改善箇所説明図

基準不適合発生箇所(ブレザーシールド取付ビス)

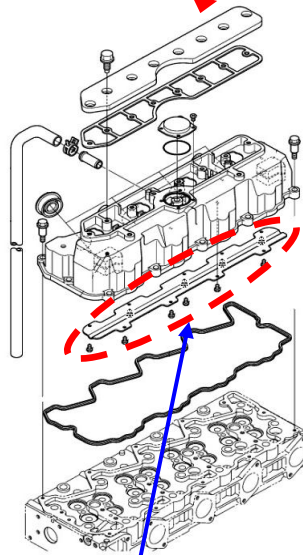
原動機のヘッドカバーにおいて、ブレザーシールド取付ビスの締め付トルクが不足しているため、当該ビスが緩み、脱落することがある。そのため、そのままの状態で使用を続けると、脱落したビスがバルブブリッジに噛み込み、異音や黒煙が発生する、又は出力が低下するおそれがある。

全車両、ブレザーシールド取付ビスを新品に交換し、緩み防止剤を塗布して規定トルクで締め付ける。また、当該ビスが脱落しているものは、プッシュロッドの異常の有無を確認し、異常のあるものは新品のプッシュロッドに交換する。

改修後、原動機のヘッドカバー側面に白ペイントを追加する。
